Relazione di sintesi sulle controdeduzioni al Parere n. 407/2023 della C.T.S. per le Autorizzazioni Ambientali della Regione Siciliana

Progetto definitivo

Impianto eolico di "Castellana Sicula"

Comuni di Castellana Sicula e Polizzi Generosa (PA)

Carta delle principali rotte migratorie della Sicilia in relazione alle aree di progetto.

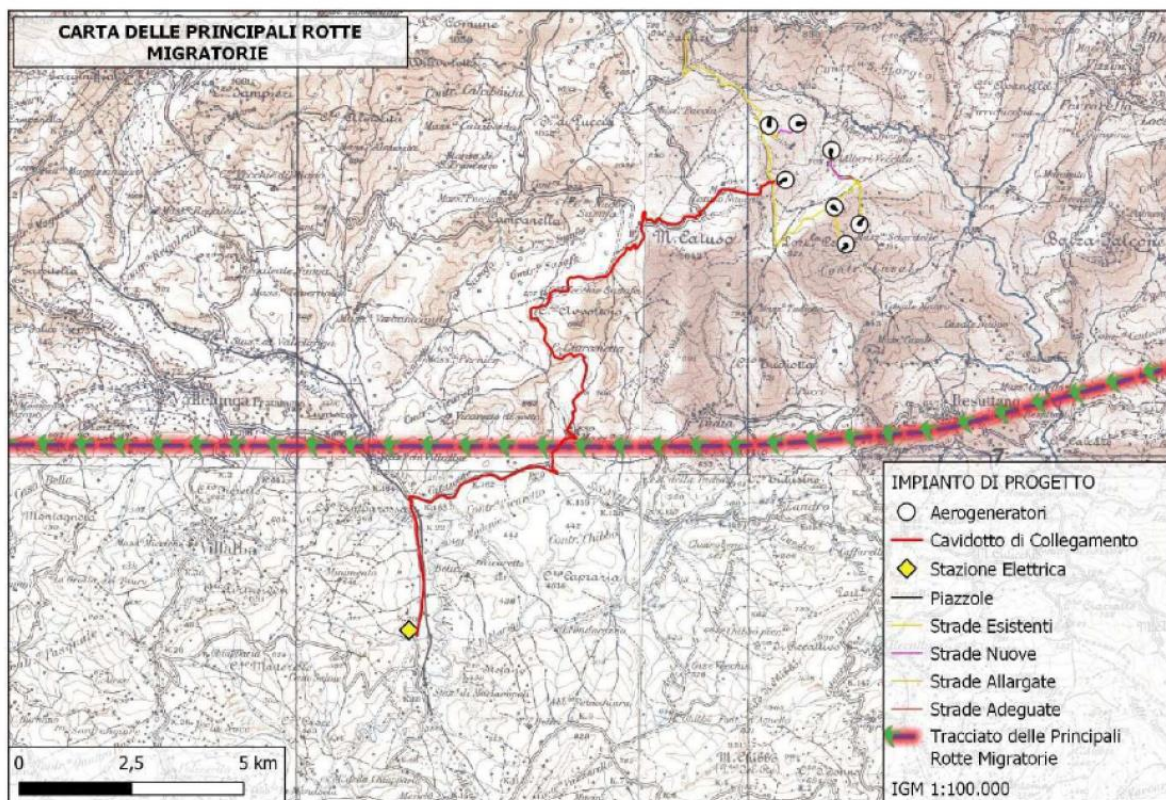
13) Occorre che siano analizzate e approfondite le interferenze del parco eolico con le rotte migratorie individuate dal Piano Faunistico Venatorio

Da pag. 55 a pag. 58 dell’elaborato 119_ECASI_PDF_A_RS_119a - Relazione Florofaunistica Avifauna Chiroterofauna, è affrontato lo studio circa la vicinanza dell’impianto eolico alle rotte migratorie desunte dal Piano Faunistico Venatorio – 2013 - 2018 della Regione Sicilia.

Come si evince dalle cartografie prodotte, nessuna direttrice coincide con le rotte presunte. L’aerogeneratore più vicino è distante oltre 4 km dalla più vicina direttrice relativa alle rotte migratorie.
